工事計画認可申請書
(伊方発電所第3号機の変更の工事)

工事計画認可申請書の補正について

工事計画認可申請書の一部補正について

工事計画認可申請書の一部補正について

図2 品質マネジメントシステムのプロセス間の相互関係

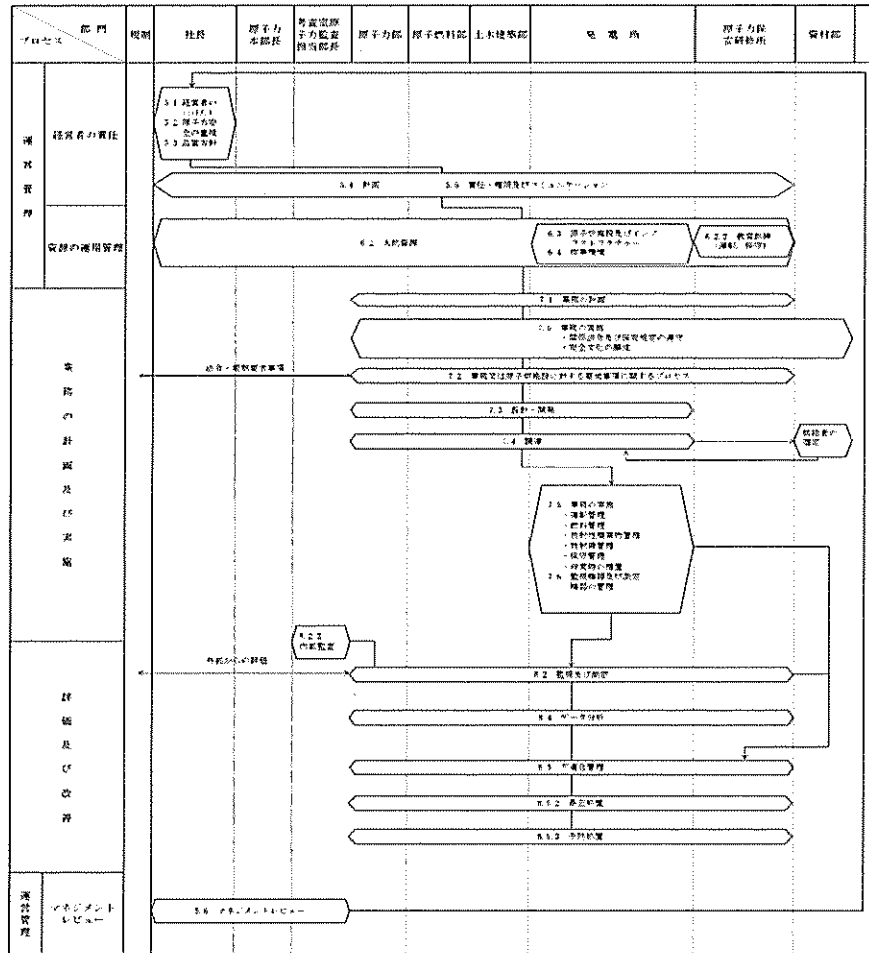
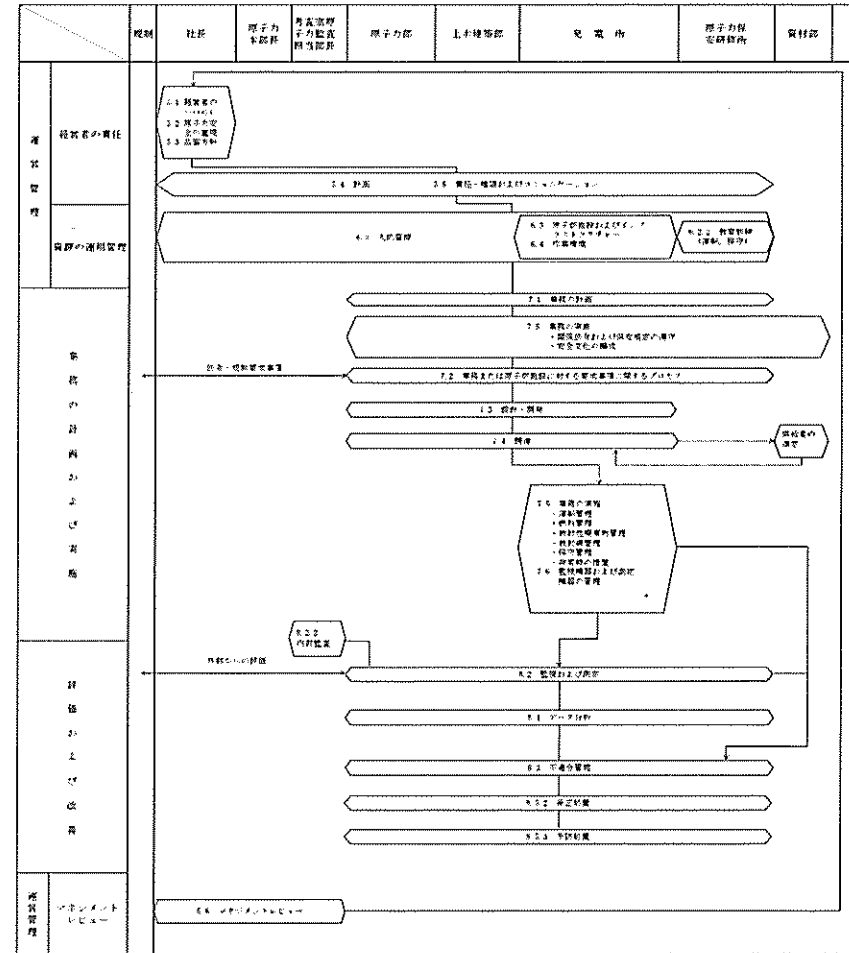
変更前

変更後(注1)

(注1) 保安規定(令和元年6月4日付け原規規発第1906047号)の施行により組織変更が実施されるまでは変更前の内容とする。

品質保証の実施に係る組織及びその職務

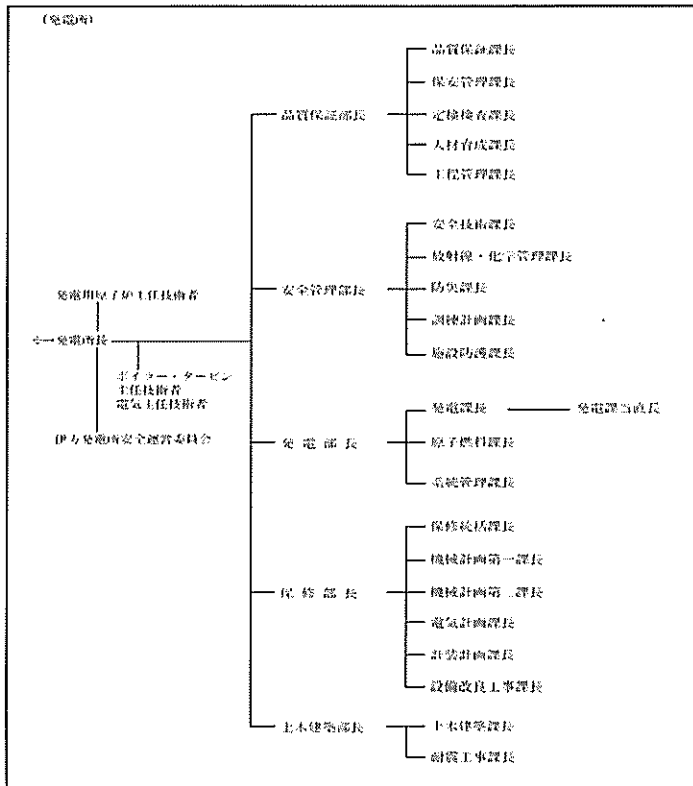
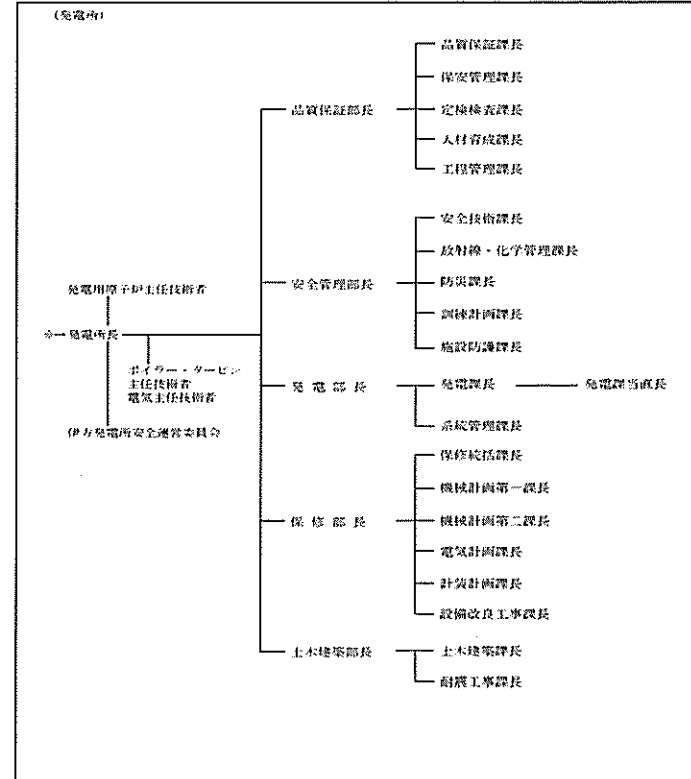
変更前

変更後^(注1)
